Rambøll Norge AS - Region Øst Gamle Beddingvei 28 Kråkerøy - Pb. 383 - 1601 FREDRIKSTAD - Tel 69 95 45 00					
Værste Utvikling AS Arena Fredrikstad					
Prinsippsnitt Kai 3					Oppdragsnummer 1350026572
					Dokumentansvarlig GT
					Utarbeidet av AGTE
					Målestokk 1:100
Kompleks	Bygg	Etasje	Fag	System	Type
-	-	-	B	70	40
					Lepe nummer 101
					Revisjon -
					Status -

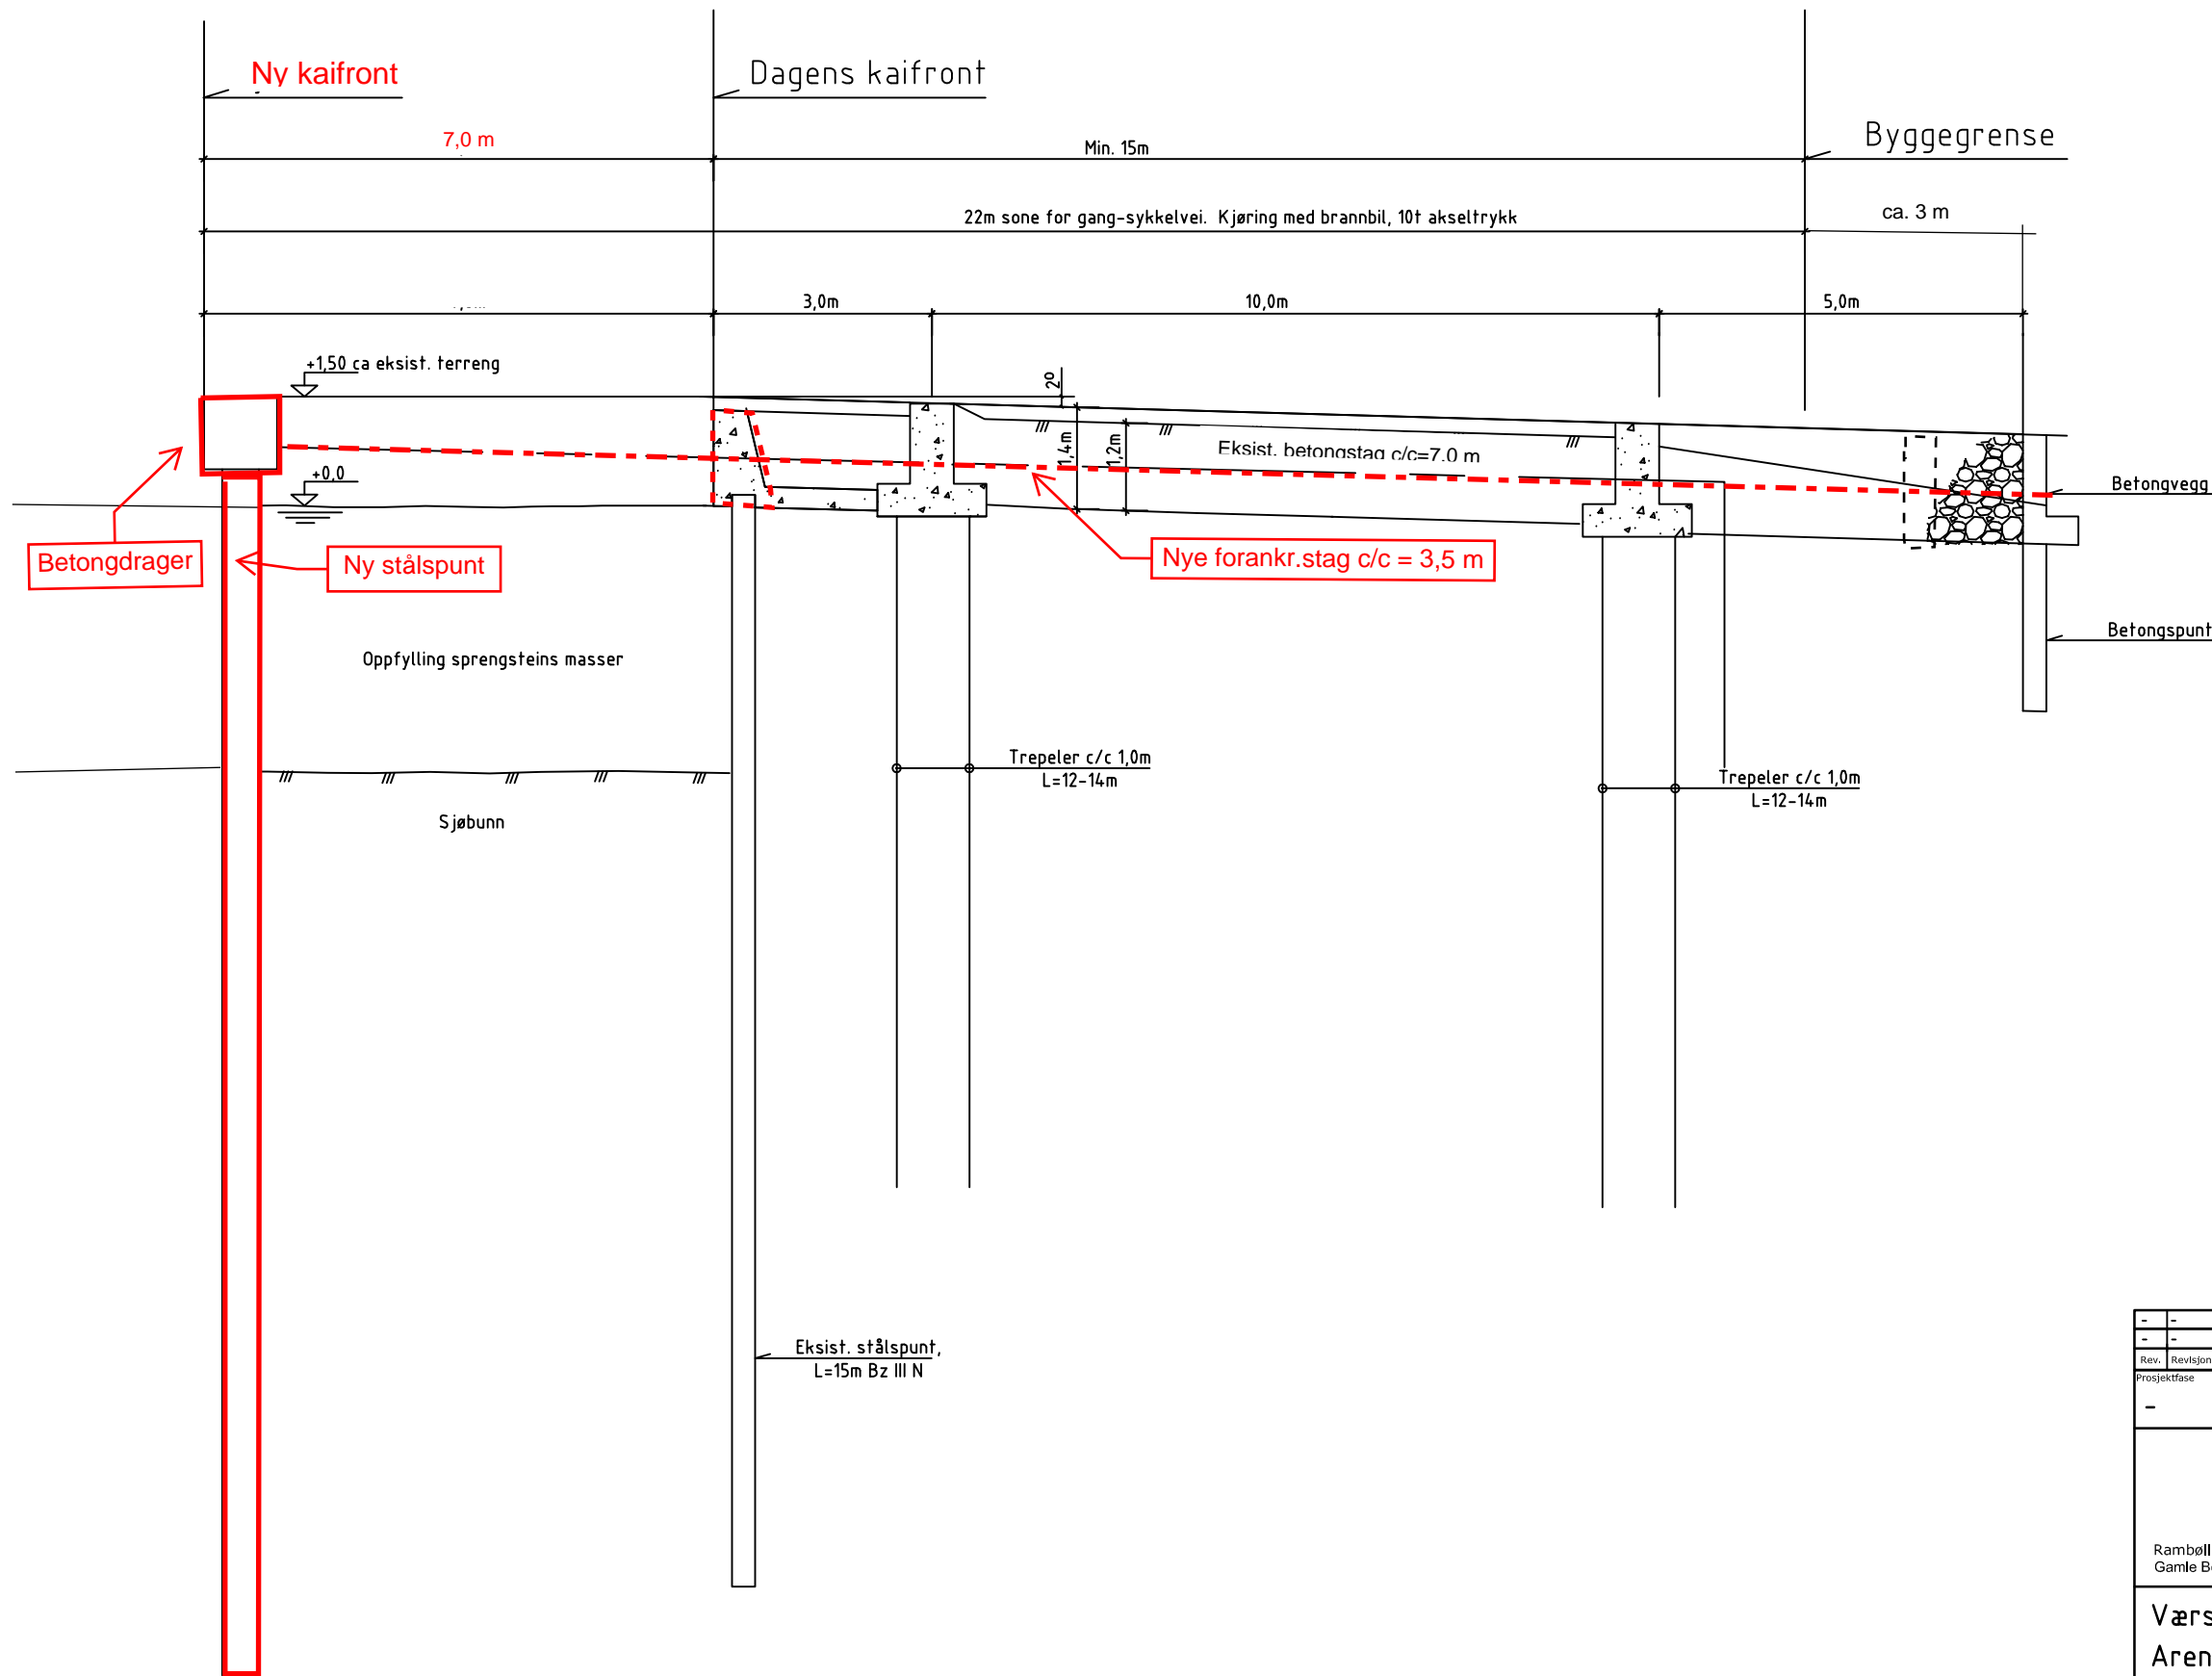
Vær oppmerksom på at nytt terrengnivå er +1,90, ikke +1,50 som oppgitt i skissen, Snittet er det samme, men høyden endres altså fra +1,50 til +1,90.
